**DIRECTION DE L'ÉVALUATION ENVIRONNEMENTALE
DES PROJETS TERRESTRES**

**Rapport d'analyse environnementale
pour le projet à 735 kV de la Chamouchouane–Bout-de-l'Île
sur les territoires du Saguenay–Lac-Saint-Jean, de la Mauricie,
de Lanaudière, des Laurentides et de Montréal
par Hydro-Québec TransÉnergie**

Dossier 3211-11-105

Le 1^{er} avril 2015

FIGURE 4 - LOCALISATION DU POSTE JUDITH-JASMIN ET TRAVAUX ÉVITÉS PAR LE CHOIX DE LA VARIANTE

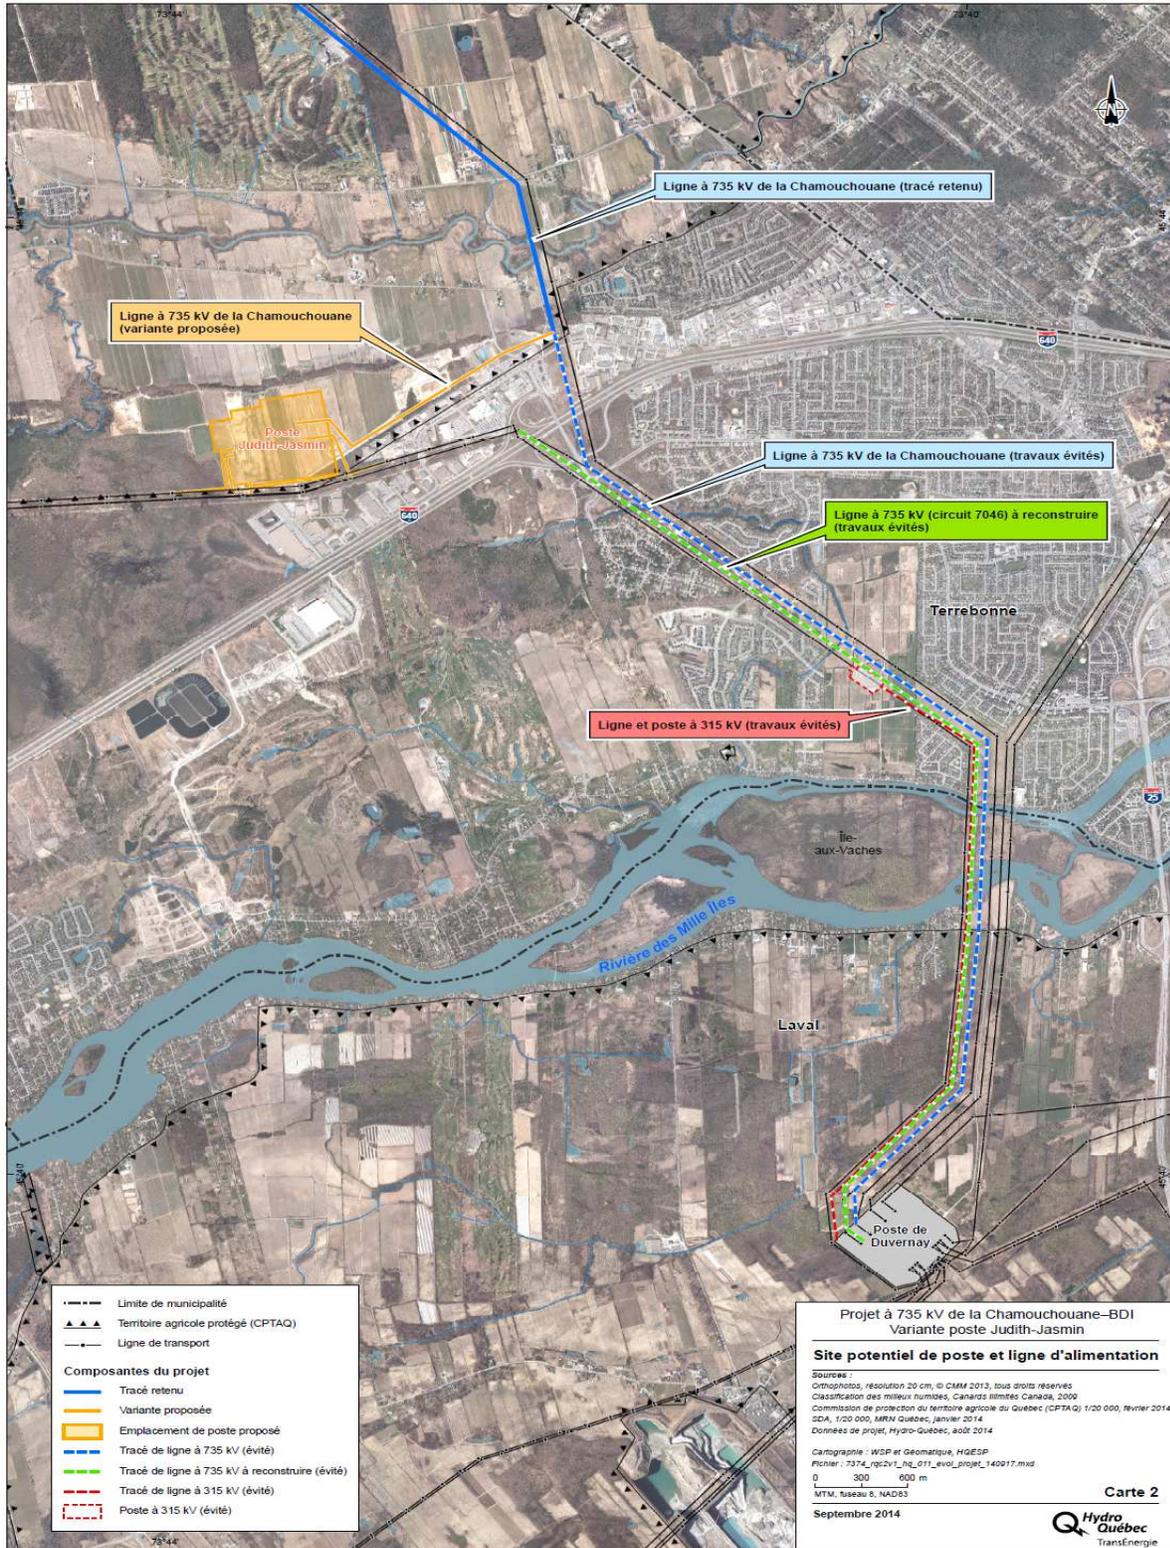
Aucune variante n'a été présentée pour le poste Judith-Jasmin. Le site initial visé pour son implantation a été modifié en cours d'évaluation compte tenu notamment des enjeux environnementaux soulevés par les ministères consultés et des contraintes liées à la construction du poste à cet endroit. Enfin, Hydro-Québec a fait la démonstration que le site retenu est le seul qui respecte tous les critères contraignants liés à l'implantation d'un tel poste.

Le MAPAQ considère que le choix du site pour l'implantation du poste Judith-Jasmin requiert des analyses supplémentaires et que la recherche d'un site de moindre impact sur les activités agricoles devrait être réalisée. Advenant que l'implantation du poste ne pourrait être réalisée sans empiéter sur des terres cultivées, ce ministère recommande que l'éventuelle autorisation gouvernementale limite la taille du poste à la superficie requise pour la phase initiale du projet. La deuxième phase du projet ferait ainsi l'objet d'une nouvelle évaluation qui tiendrait compte de la croissance réelle de la consommation d'électricité.

L'équipe d'analyse constate néanmoins que le MAPAQ et la CPTAQ indiquent que le site retenu pour l'implantation du poste Judith-Jasmin n'est pas celui de moindre impact sur le territoire et les activités agricoles. Cependant, l'équipe d'analyse est d'avis que l'initiateur a bien démontré que des contraintes techniques, économiques et environnementales limitaient les emplacements potentiels pour celui-ci. Dans ces circonstances, l'équipe d'analyse considère que le site choisi par l'initiateur est celui qui répond le mieux au critère de moindre impact pour l'ensemble des composantes du milieu touché par le projet.

Hydro-Québec a étudié le territoire de Terrebonne en vue de trouver un site pour y implanter le poste. L'importante superficie recherchée, la nécessité de raccorder la future ligne en provenance du poste de la Chamouchouane de même que le raccordement des lignes à 735 kV (circuit 7046) et à 120 kV existantes ne laisseraient pas de possibilités de localisation du poste au sud de l'autoroute 640. Les terrains de la Défense Nationale, qui font partie d'une zone de conservation, sont constitués de milieux humides, incluant d'importants marais impropres à l'implantation de ce poste. Les zones commerciales et industrielles localisées au nord de l'autoroute 640 ne comportent plus d'espaces suffisamment importants pour accueillir le poste. Selon l'initiateur, seul un emplacement situé au nord du corridor des lignes existantes à 735 et à 120 kV, en territoire agricole protégé, permettrait donc de rencontrer l'ensemble des critères de localisation requis.

Par ailleurs, elle est d'avis qu'une autorisation en deux temps pour ce poste impliquerait des impacts significatifs pour l'initiateur dans la planification de son réseau et pourrait également générer d'autres impacts sur l'environnement, incluant sur le milieu humain, qui ne peuvent être évalués à l'heure actuelle. Cette option n'est donc pas jugée acceptable pour l'équipe d'analyse.
